Dodatek č. 8 KE SMLOUVĚ O DÍLO ZE DNE 9. 9. 2019

1. Smluvní strany uzavřely dne 09.09.2019 Smlouvu o dílo (ve znění jejího dodatku č. 1 ze dne 29.10.2019, dodatku č. 2 ze dne 12.10.2020, dodatku č. 3 ze dne 22.02.2021, dodatku č. 4 ze dne 17.03.2021, dodatku č. 5 ze dne 30.08.2021, dodatku č. 6 ze dne 14.10.2021 a dodatku č. 7 ze dne 28.1.2022), (dále jen „Smlouva“) na plnění veřejné zakázky na stavební práce s názvem „Nový pavilon goril“ (dále jen „Veřejná zakázka“).

3.3.1.9 OZNÁMENÍ ZMĚNY A ZMĚNOVÝ LIST

Název:	Nový pavilon goril
--------	--------------------

TRUHLÁŘSKÉ VÝROBKY

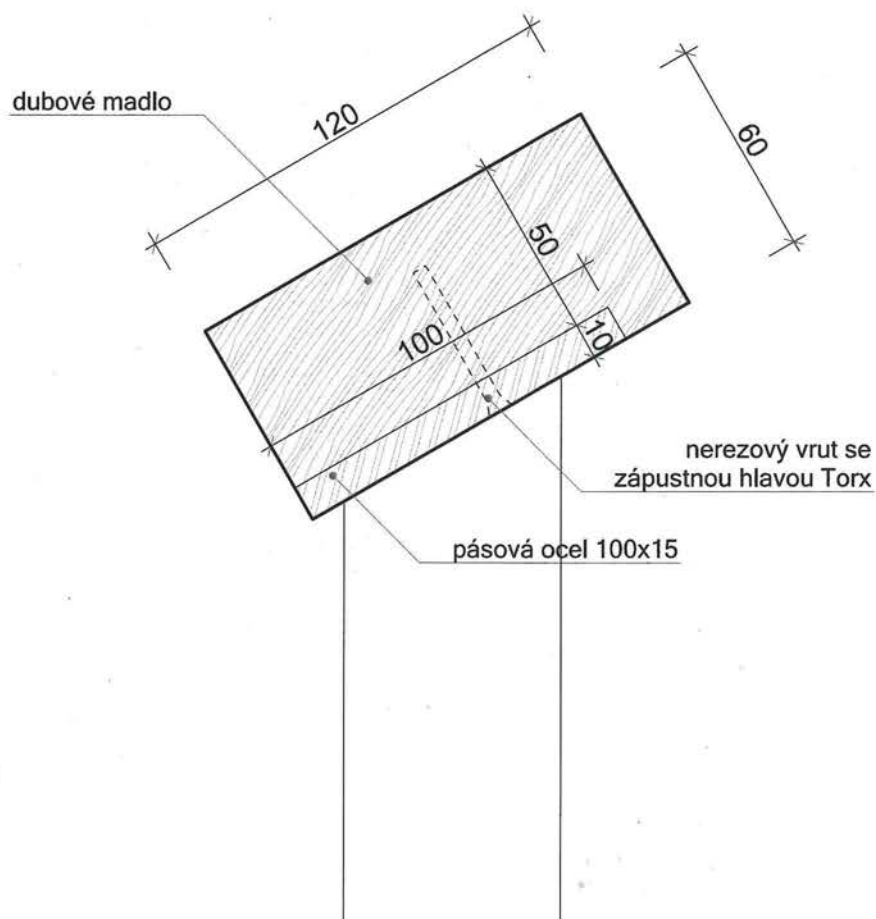
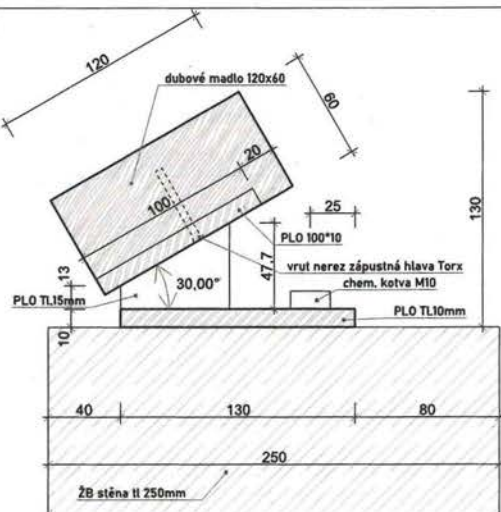
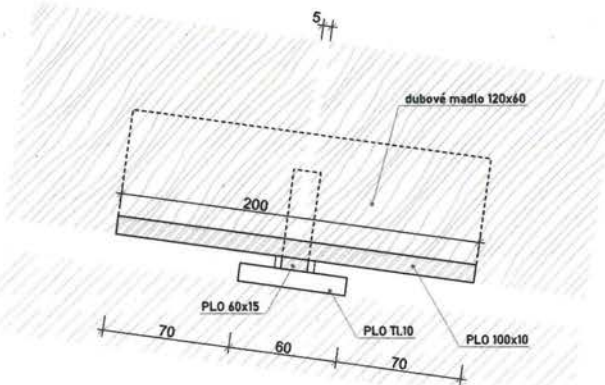
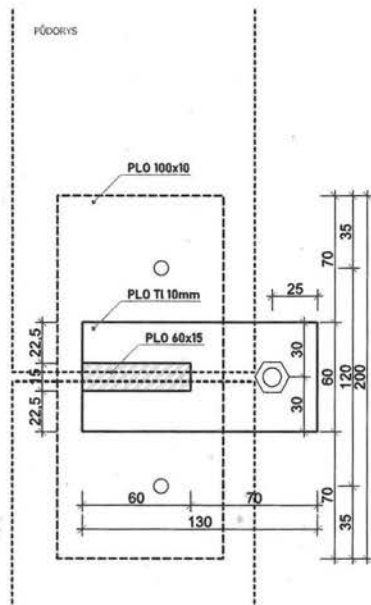
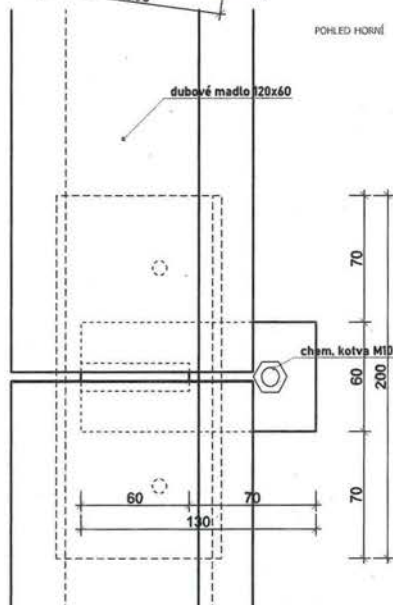
POPIS	Dubové madlo venkovního ocelového zábradlí na rampě a ma mostě přes ulici Pod Hrachovkou					
ROZMĚR D/Š/V[mm]	viz. schema					
MATERIÁL	Dub - zabudovaná vlhkost max 20%					
POVRCHOVÁ ÚPRAVA	Dub antik, barvu na vzorku odsouhlasí architekt					
KOVÁNÍ, SPOJOVACÍ MAT.	Nerezové vruty se zápusťnou hlavou					
POZN.	Včetně kotvicích prvků Výrobní dokumentace je součástí dodávky, bude odsouhlasena projektantem Rozměry budou ověřeny na stavbě !					
MNOŽSTVÍ:	Rampy	Most přes Hrachovku				CELKEM
m:	176	104				280
